MODEL } **238**  
 MODÈLE }

CRANKCASE

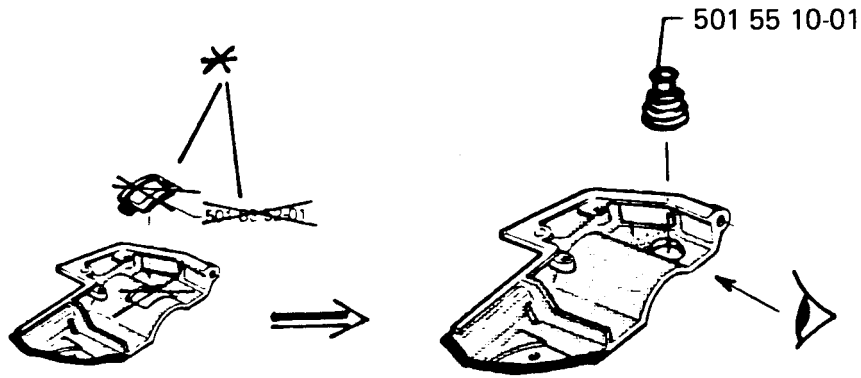
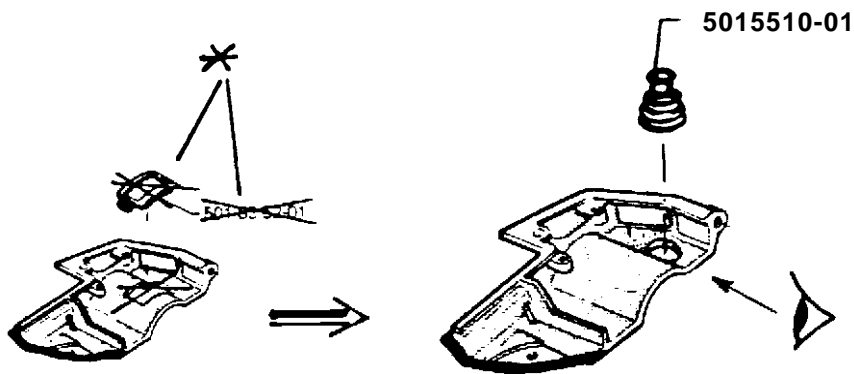
The crankcase is modified and a new sealing for the fuel hose is introduced, according to the below shown illustration.

Nous avons modifié le carter et introduit un nouveau joint d'étanchéité de la durite d'essence (voir ci-dessous).

501 83 52-01 remains as a spare part \* .

The change was introduced from serial number:

238 G	6220251
238	6240526
